ServiceInfo 2/2025

Neues Produkt Klübersynth LM 8-22

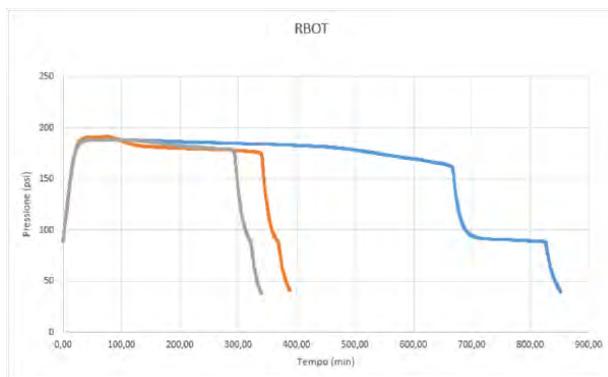
wir möchten Sie darüber informieren, dass ab 2025 in unseren Hydrauliksystemen für Bremsen und Spannvorrichtungen das neue Öl **Klübersynth LM 8-22** (Kodex 27011368) verwendet wird, welches das bisherige **NILS TTO 970 VG22** (Kodex 10100341) ersetzt.

- Der Viskositätsindex verbessert sich von **291** auf **349**, was eine bessere Fließfähigkeit bei niedrigen Temperaturen gewährleistet.

- Die **Lebensdauer des Öls** ist doppelt so lang, was die Effizienz erhöht und den Wartungsaufwand reduziert.
